Nr postępowania: ZP.272.11.2019

Odpowiedzi na pytania

Dotyczy: postępowania o udzielenie zamówienia publicznego w trybie przetargu nieograniczonego na Przebudowę i modernizację Szpitala Powiatowego w Pruszkowie – Etap II

Lampa statywowa jednoreflektorowa

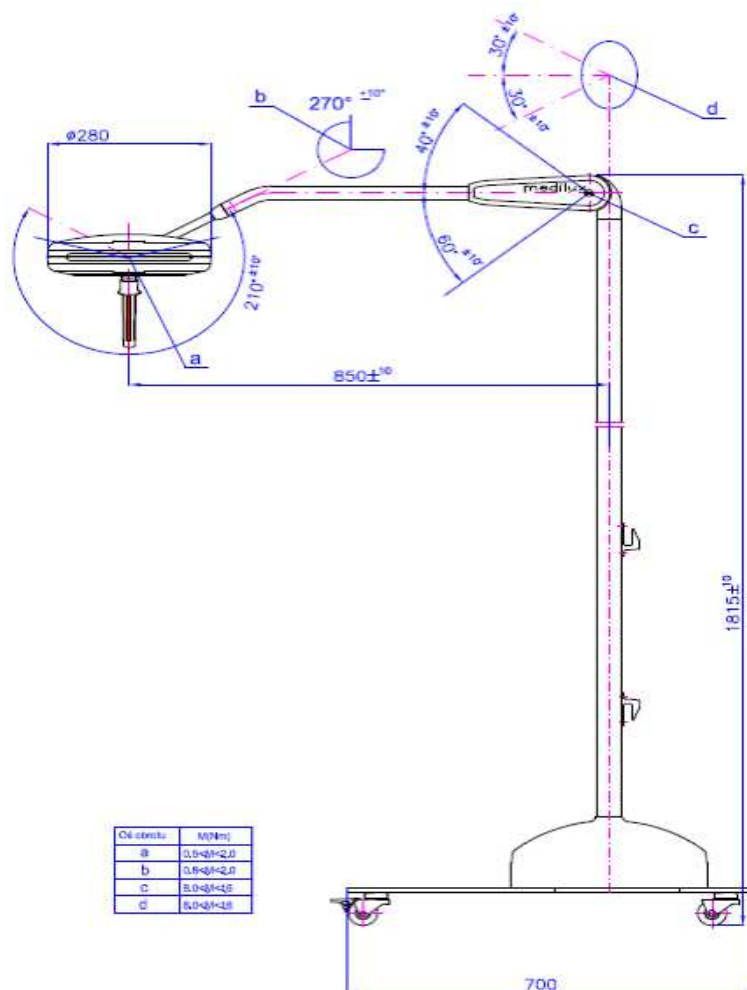
3. Ad. 13,14,15. Czy Zamawiający dopuści obroty ramion lampy statywowej jak na poniższym rysunku? Proponowane rozwiązanie jest optymalne do oświetlenia pola zabiegowego.

Odp. Zamawiający dopuszcza obroty ramion jak na poniższym rysunku
